Geïllustreerde onderdelenlijst - IPL-update

530iP4

Beschrijving van wijziging

Referentie 1

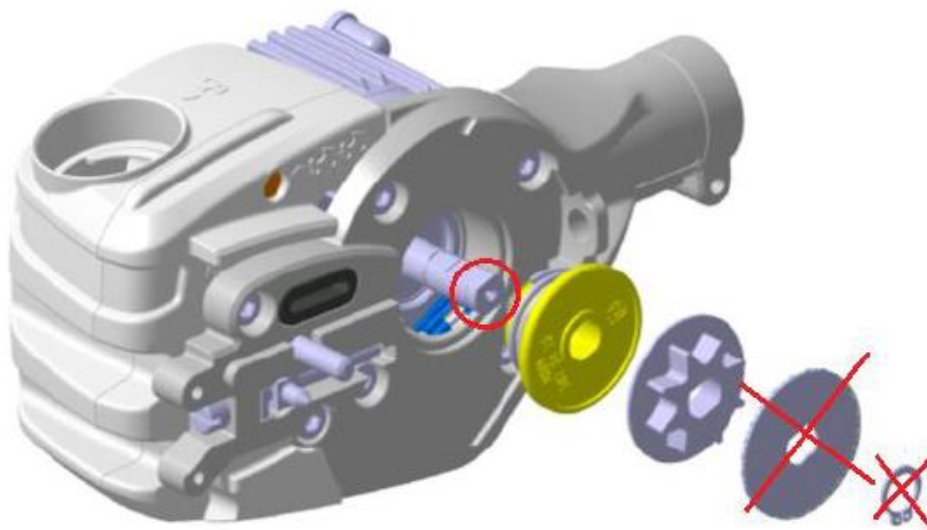
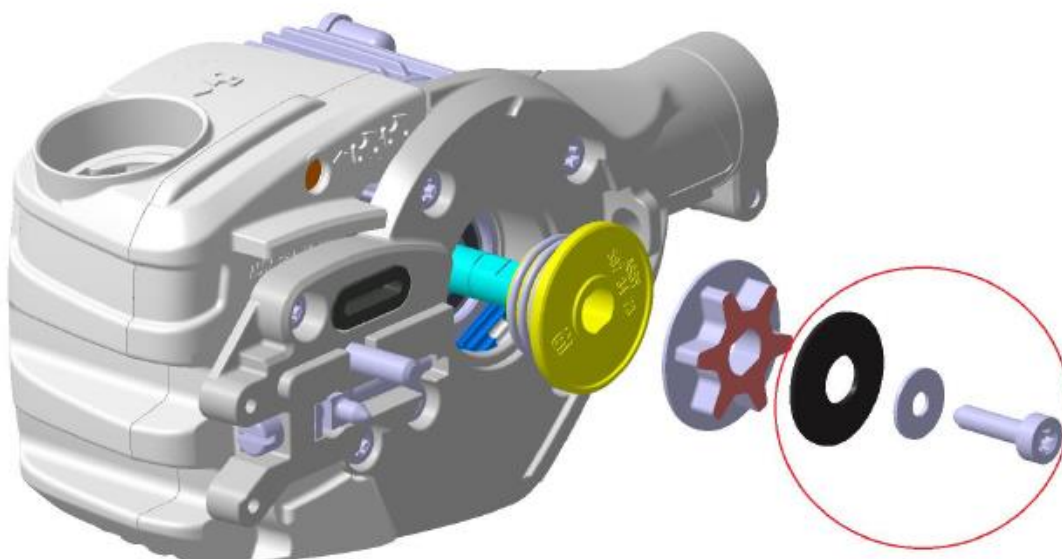
Motoreenheid 587 69 08-01 vervangen door motorkit 546 70 36-01 inclusief motor (529 65 38-01), veerschijf (597 67 01-01), sluitring (503 23 00-35) en schroef (503 21 53-20) (zie Referentie 1 op pagina 2).

Motor assy is replaced with a new motor assy that has an internal threaded hole in the shaft.
The washer and circlip are replaced by a disc spring, washer and screw.
The screw must be tightened with 7-8 Nm and the spur sprocket must be held / fixed to enable that.

Referentie 2 voor IDENTIFICATIE MAAISYSTEEM 529 53 71-01.

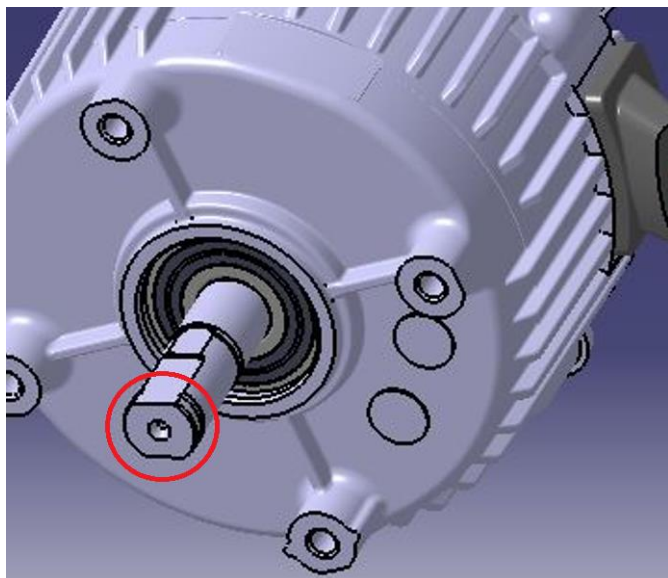
Oud MAAISYSTEEM 529 53 71-01 > (motoras zonder schroefgat) **ALLEEN** compatibel met CIRCLIP 735 31 12-00 en SLUITRING 577 27 15-01. Dit oude maaisysteem omvat MOTOR 587 69 08-01.

Nieuw MAAISYSTEEM 529 53 71-01 > (motoras bevat een schroefgat, zie hieronder) **ALLEEN** compatibel met VEERSCHIJF 597 67 01-01, SLUITRING 503 23 00-35 en SCHROEF 503 21 53-20. Dit nieuwe maaisysteem omvat MOTOR 529 65 38-01.
